# Révision du Plan Local d’Urbanisme (PLU) de Trept et Modification du Périmètre Délimité des Abords (PDA) du Château de la Poype de Serrières

Commune de Trept (Isère)

Enquête du 16 octobre au 21 novembre 2025

## Rapport d’enquête publique

Centralité principale redéfinie et étude de potentiel foncier

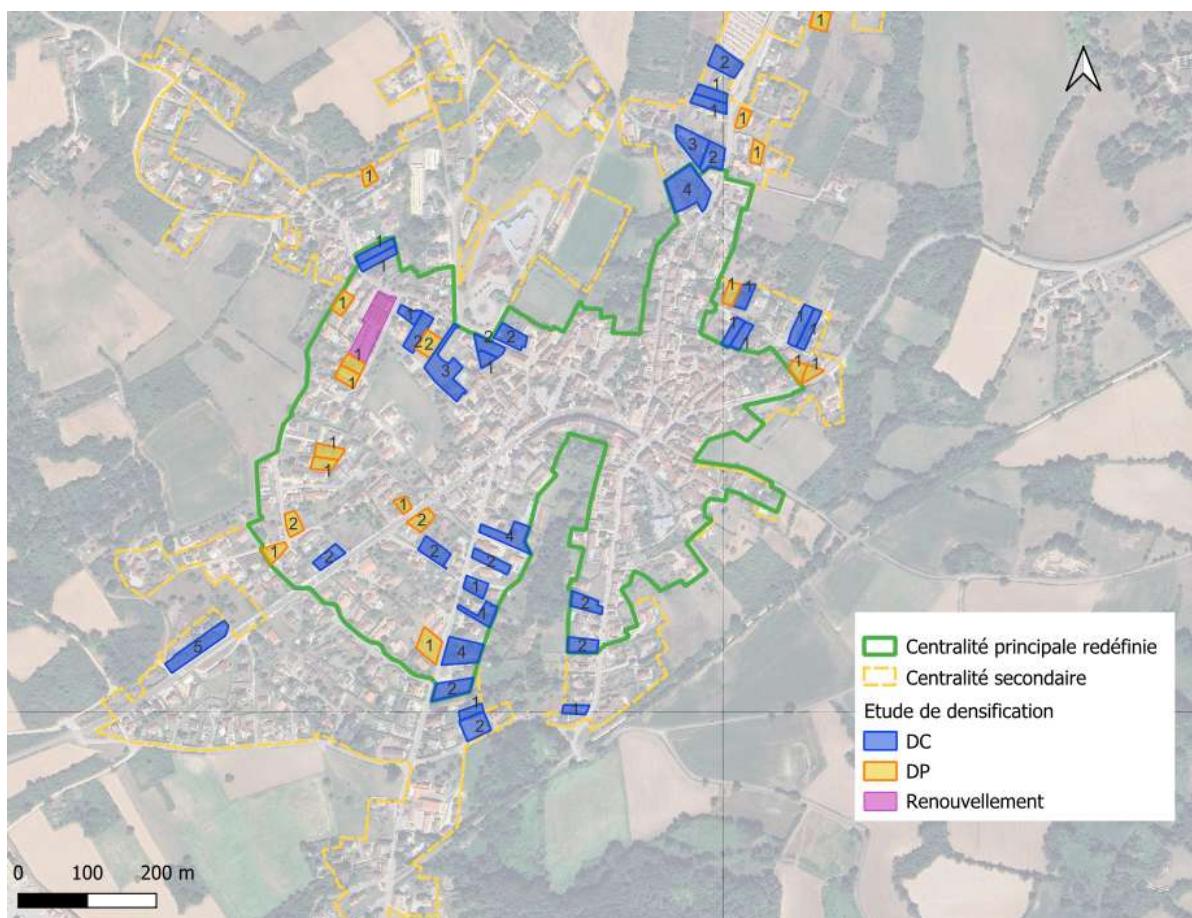
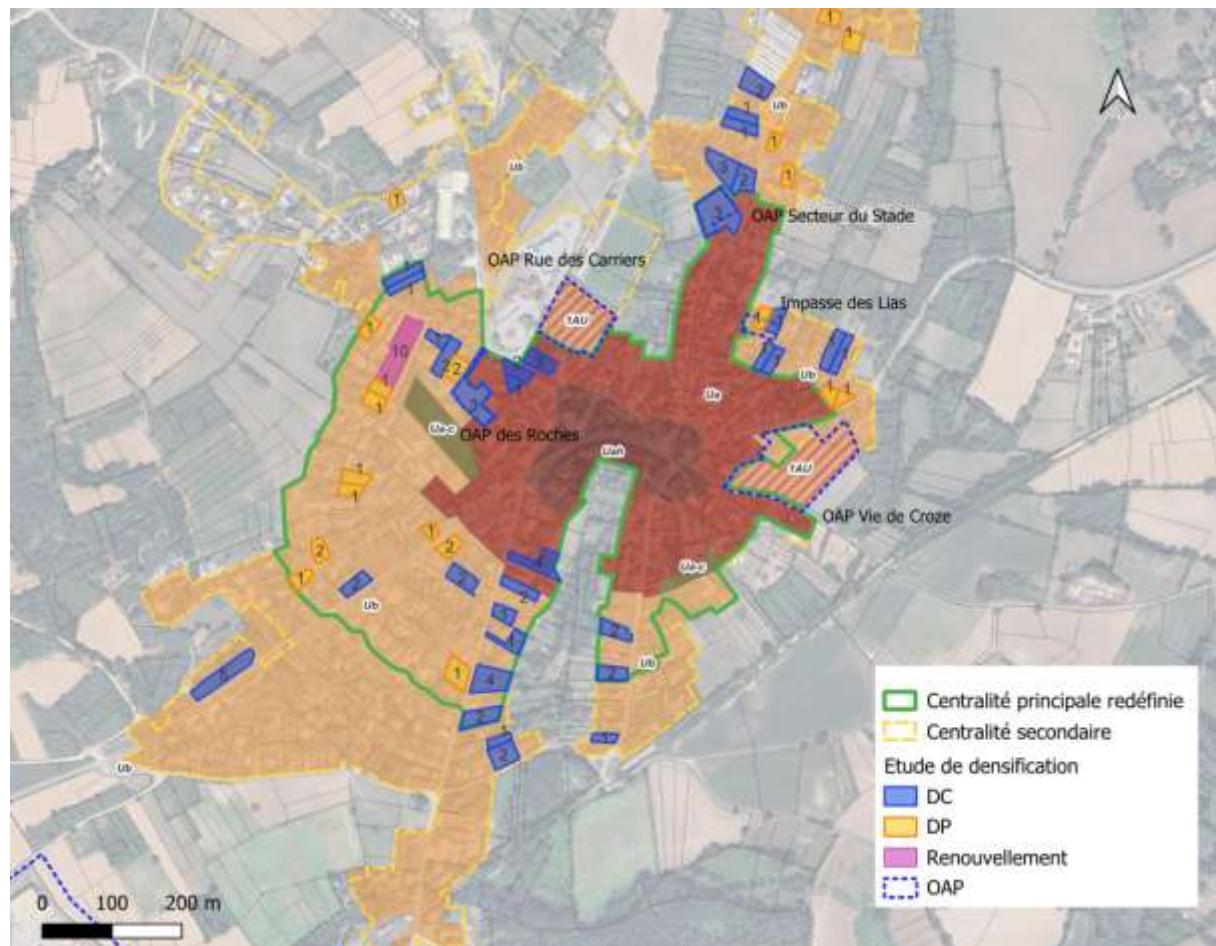
**Finalement, quel équilibre proposez-vous entre densification répondant aux enjeux du SCOT à travers ces diverses OAP et observations de certains habitants**

Ces évolutions porteraient la proportion de nouveaux logements réalisés dans la centralité principale à 73 % (118 logements) et à 27 % dans la centralité secondaire (43 logements), ce qui permet de se rapprocher de l'enjeu fixé par le SCoT de 80 % des logements au sein de la centralité principale.

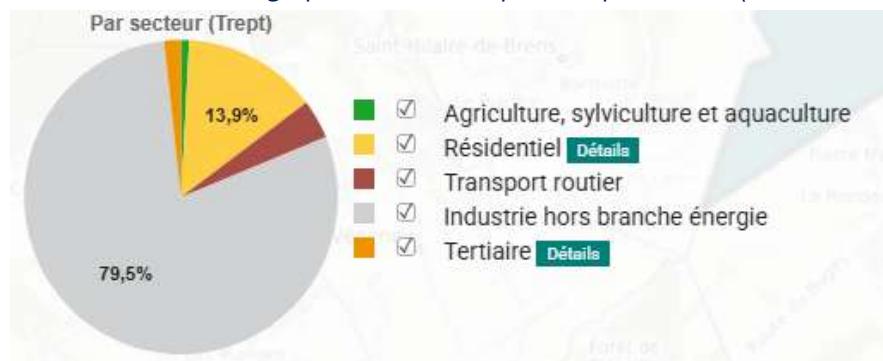
Le diagnostic territorial mentionne que « *Lors de l'analyse de la consommation d'énergie de la commune de Trept, il est apparu que celle-ci était relativement importante en comparaison aux communes de la CC Les Balcons du Dauphiné, avec une consommation d'énergie finale de 24 509 kWh/hab., contre 30 276 kWh/hab. pour la communauté de communes. Cependant, cette forte consommation ne s'observe pas dans tous les secteurs* » (p.108 du diagnostic territorial).

**Dans quel secteur cette forte consommation est observée ? L'industrie ? Quelles sont les mesures prises pour contribuer aux objectifs du PCAET ? Pouvez-vous compléter le diagnostic svp ?**

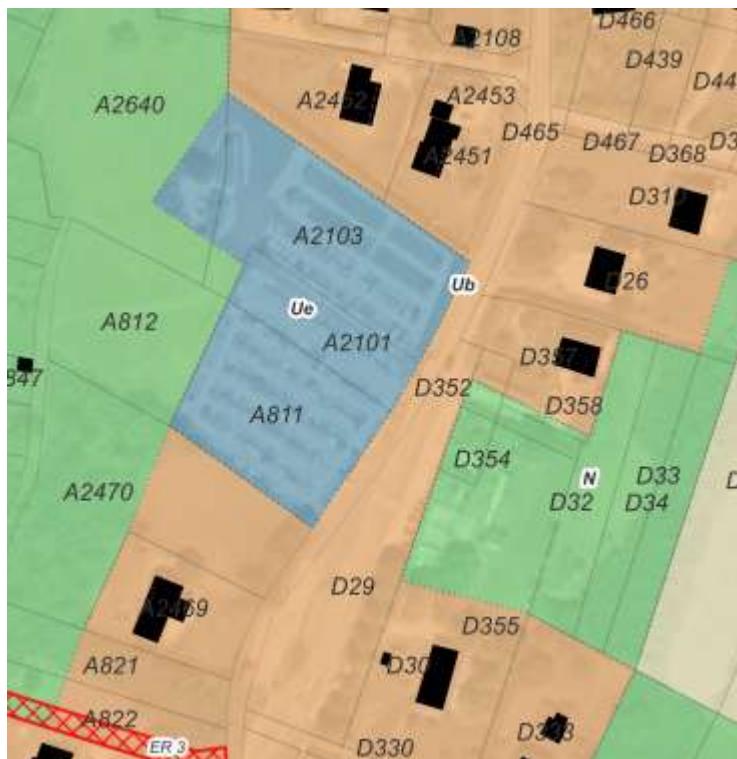
Il est fait référence à des « cônes de vue » dans l'évaluation environnementale, p.11. Cependant ces cônes de vue ne se retrouvent pas dans les règlements graphique et écrit, sauf erreur du c.e.

Le commissaire enquêteur s'est rendu sur le cimetière de Trept. **Ne conviendrait-il pas d'adopter un figuré spécifique au règlement graphique pour le cimetière ? Le cimetière semble correspondre aux parcelles A811, A2101. Qu'en est-il de la parcelle A2103 et de la parcelle non numérotée au sud de A811 ?**

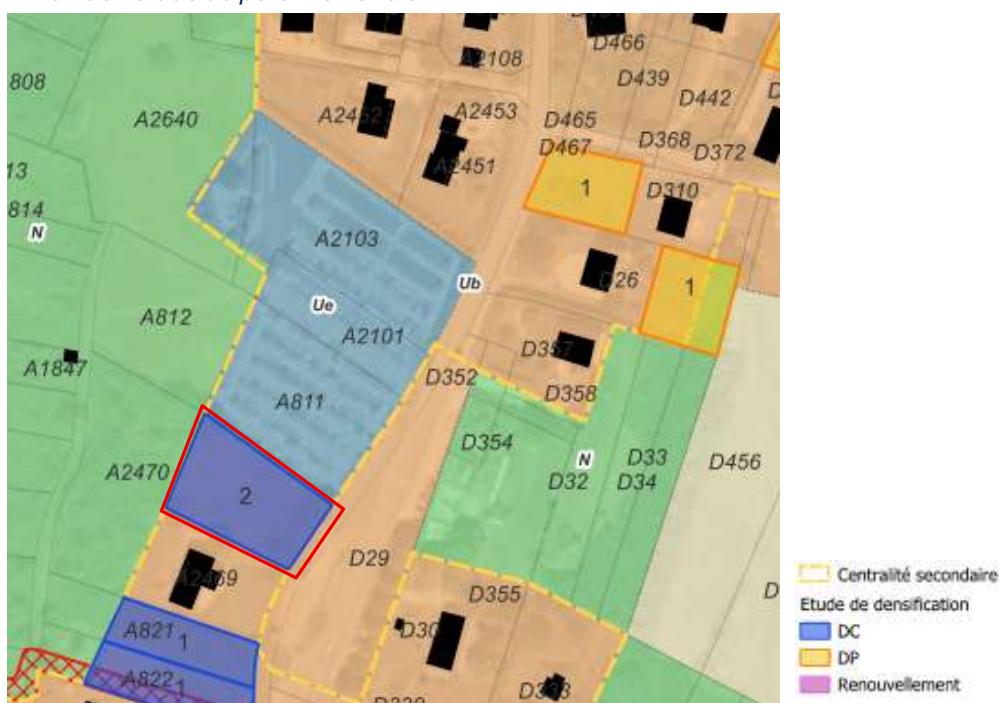
Les containers pourraient-ils trouver un autre emplacement ?
